第4回協議会

第4回「晴海地区新設小学校中学校建設準備協議会」が開催されました。  
 日時：平成30年2月14日（水曜日）午後6時から7時まで  
 場所：晴海中学校会議室

# 校舎内諸室配置・構成（案）について

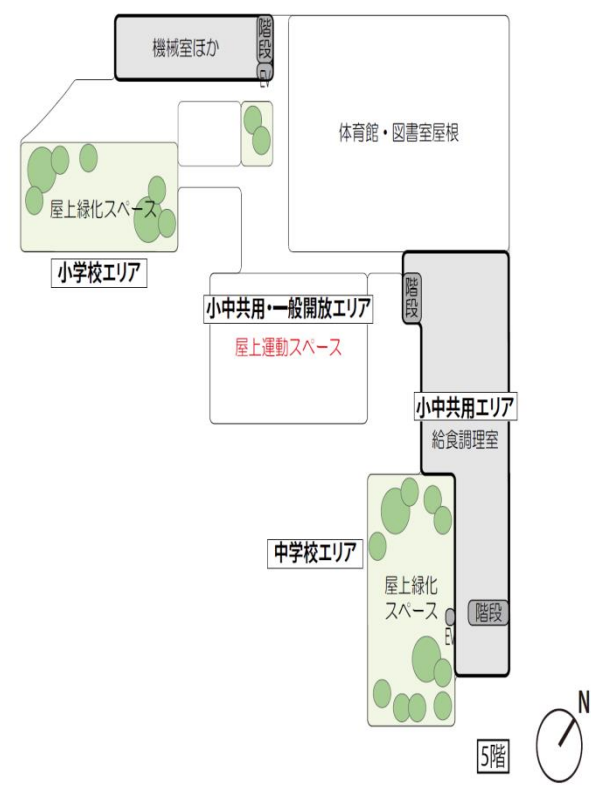
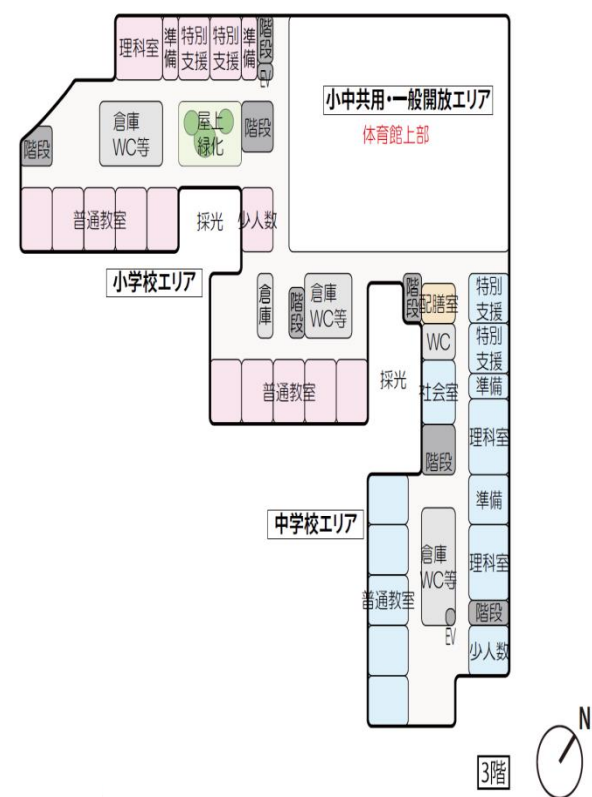
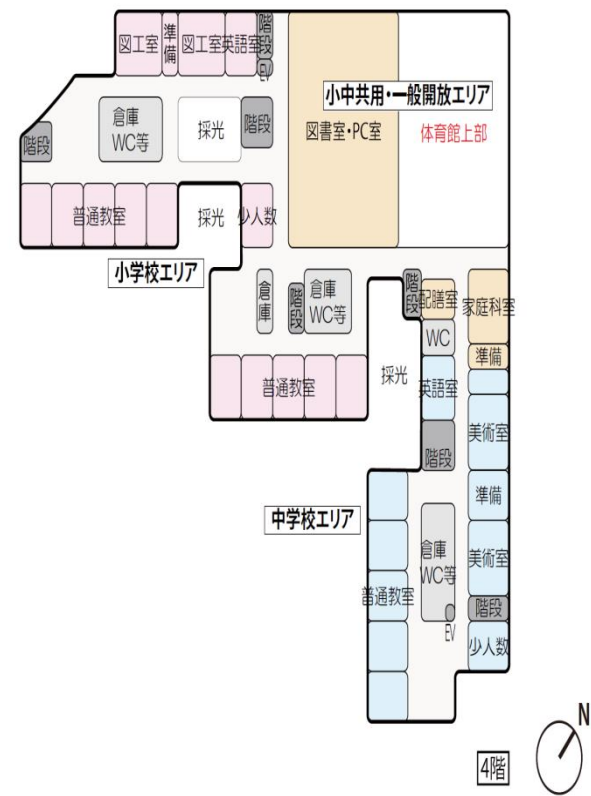
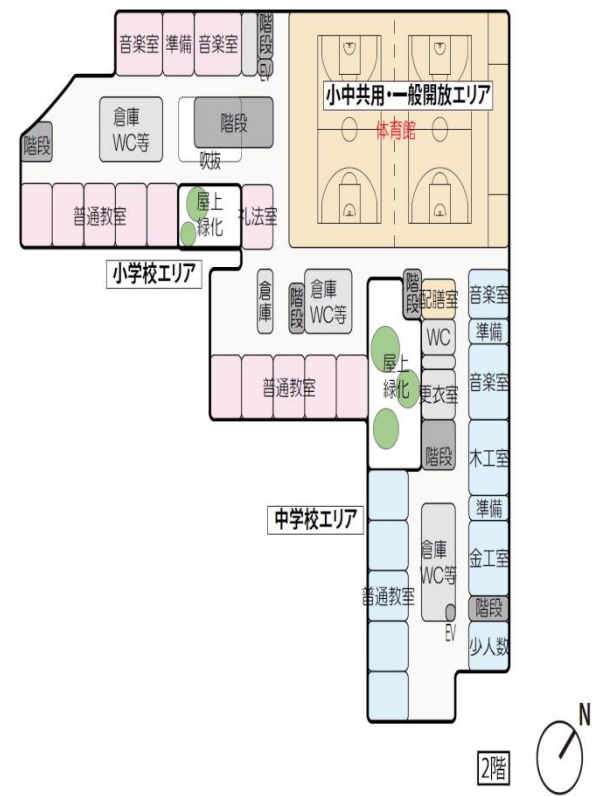
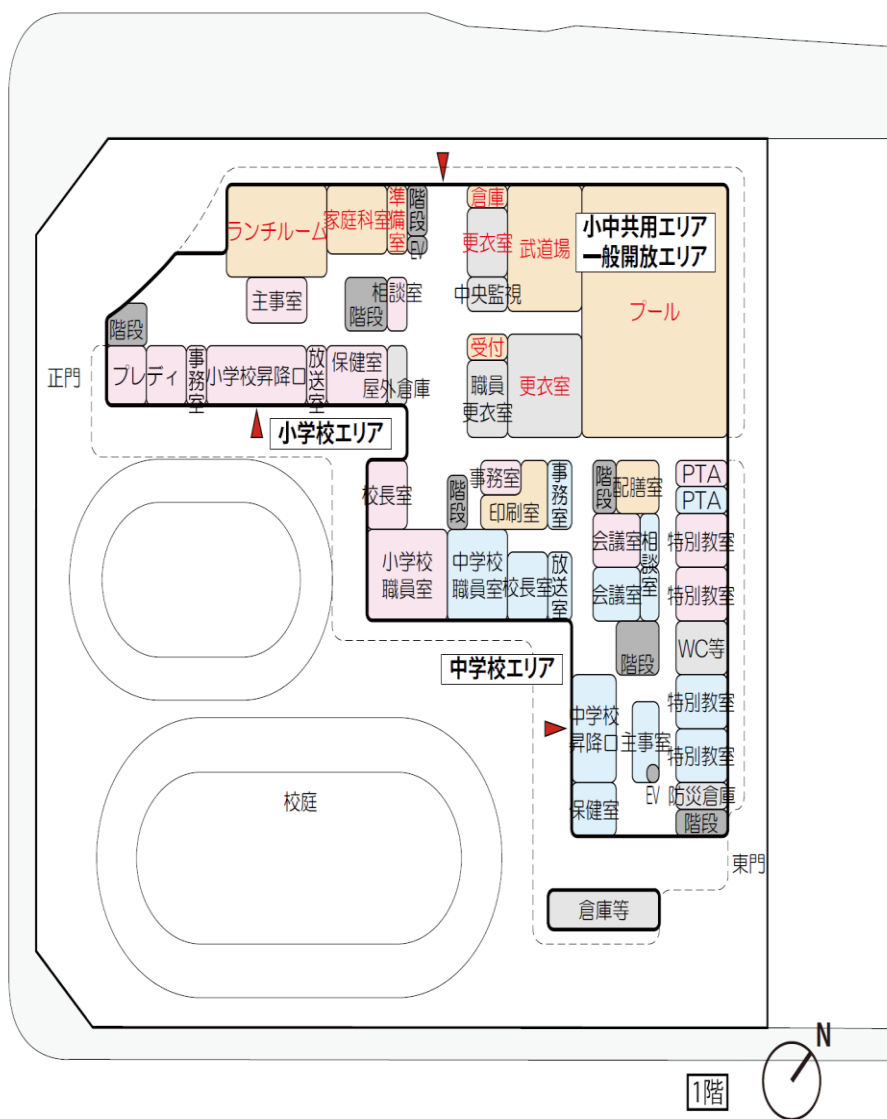
- 《校内配置・諸室（案）について》※裏面参照
- (委員) 1階のトイレの数が少な過ぎませんか。
  - (事務局) この配置図では描ききれていませんが、必要数を確保しています。
  - (委員) 階段についてですが、1階から5階まで子ども達が移動するにあたって、すれ違いが余裕でできる幅の確保をお願いいたします。
  - (委員) オープンスペースが少ないように感じますがどうでしょうか。
  - (事務局) 図が小さいためそのように感じられると思いますが、2から3階の各学年単位のフロア毎に100㎡程度の空間を設けるよう考えております。
  - (委員) 防災倉庫の広さは十分確保されていますか。
  - (事務局) 必要な大きさは確保していくよう考えています。設置位置につきましては防災計画を作る際に再度検討し決定することとなります。
  - (委員) 防災倉庫は水害に備えて1階ではなく2階に作らなくて大丈夫でしょうか。
  - (事務局) 地盤の高さが十分確保されているので1階でも大丈夫と考えております。
